福島第一原子力発電所現地確認報告書

令和7年8月22日（金）

- （1）海水放射線モニタの故障原因検討状況、設備点検、設備追設の実施状況
- （2）サブドレン他集水設備の高台移設工事の進捗状況

(図1) 福島第一原子力発電所構内概略図

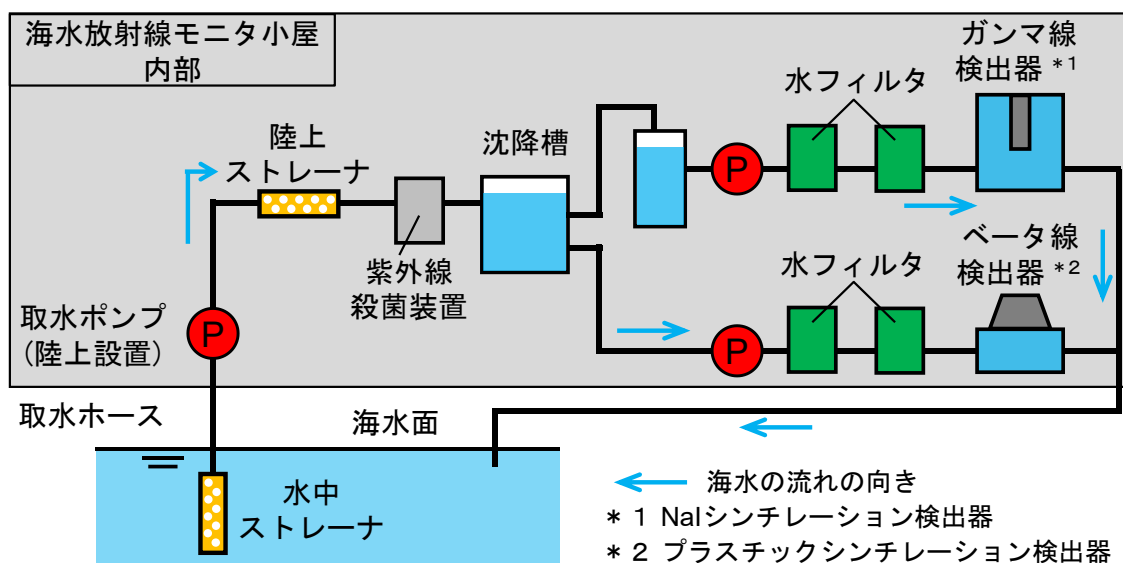
- ・海水放射線モニタ（図1）
- ・サブドレン他集水設備高台移設場所（33.5m盤上）（図1）

福島第一原子力発電所では、地下水が原子炉建屋等に流れ込むことで発生する汚染水^{※2}の量を低減させるため、建屋近傍に設置した井戸（サブドレン）から地下水の汲み上げが実施されている。汲み上げた地下水を集水する設備（以下「サブドレン他集水設備」という。）は、海岸近傍（T.P.^{※3}2.5m盤。図1）に設置されており、津波発生時に設備が損傷する恐れがあることから、東京電力では、当該設備の発電所構内の高台（T.P.33.5m盤。図1）への移設を進めている。

(図2) 海水放射線モニタの設備構成の概略図 (主要設備のみ記載)
(令和3及び4年度の故障発生以前)

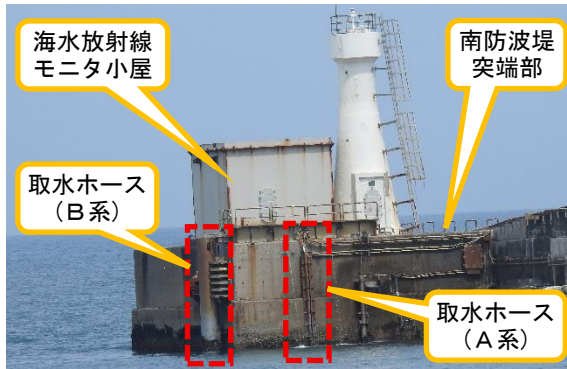
- ・令和元～5年度に発生した海水放射線モニタの故障の原因を調査した結果、主な原因は、①海水取水ポンプ（図2）が砂・貝等を吸い込んだことによるポンプの動作不良、②海水をろ過するフィルタ（図2）への砂・貝等の付着による目詰まりである。
- ・台風等の荒天時は、海水中に砂・貝等が巻き上げられ（水が濁り）、取水ポンプが海水とともに固形物を吸い込むため、上記の原因による海水放射線モニタの故障が特に発生しやすい。加えて、この海水放射線モニタは防波堤の突端部に設置されており、荒天時は現地での保守点検ができないことから、故障が発生した場合、海水放射線モニタの停止が長期化することが課題であった。
- ・このことを受け、令和6年時点で実施している改修事項は、下記のとおり。
 - ア 海水取水ホース、取水ポンプ及びストレーナについて、1系統から2系統（A系及びB系）に増設し、この2系統の海水取水口を異なる向きに設置することで、共通した原因により取水ポンプが同時に停止することを防止する。（写真1）
 - イ 荒天時における海水取水ポンプの停止の対策として、ポンプの自動再起動機能を導入した。

（写真1-1）海水放射線モニタ「港湾」の外観（東波除堤南端から南防波堤突端部を撮影）

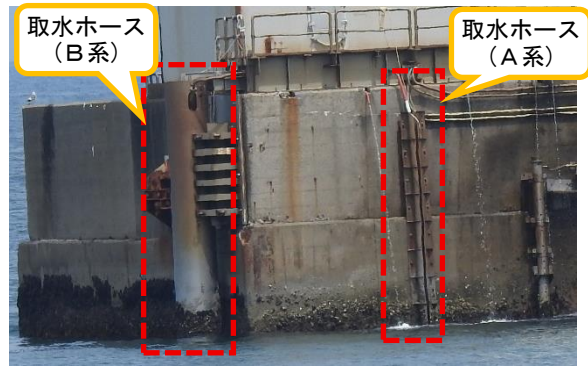
ウ 水中ストレーナを海生生物の付着を抑える性質をもつ銅製のメッシュで覆った。
